***Demande d'approbation du Projet de Lecture à Distance,
Phase I
d'Hydro-Québec Distribution***

Dossier R-3770-2011

Mémoire du RNCREQ

Présenté à la Régie de l'énergie

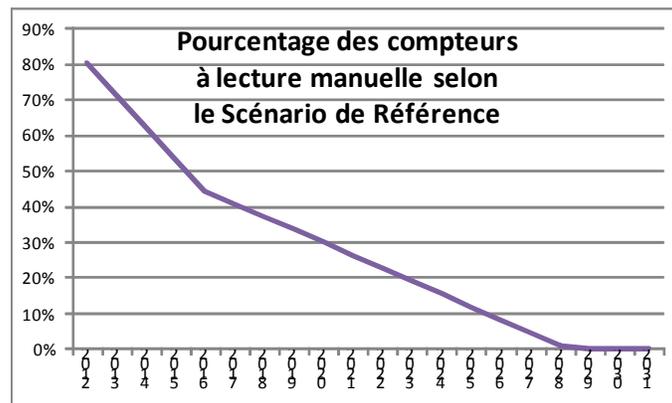
Scénario de référence, la Masse salariale devrait inévitablement diminuer, plutôt de s'augmenter à 3 % par année.

Le Distributeur explique son choix de ne pas réduire les coûts de la masse salariale de la relève dans son Scénario de référence comme suit :

Le RNCREQ s'inscrit en faux contre la logique présentée par le Distributeur dans cette réponse. Selon notre compréhension, la baisse de coût dépend du niveau de la **pénétration** des compteurs RF dans une région donnée, et non pas sur la vitesse à laquelle cette pénétration aurait été déployée. Qui plus est, le temps requis de parcourir toutes les routes du Québec dans un camion est forcément beaucoup moins élevé que le temps requis pour le faire à pied, entrant dans chacun des demeures.
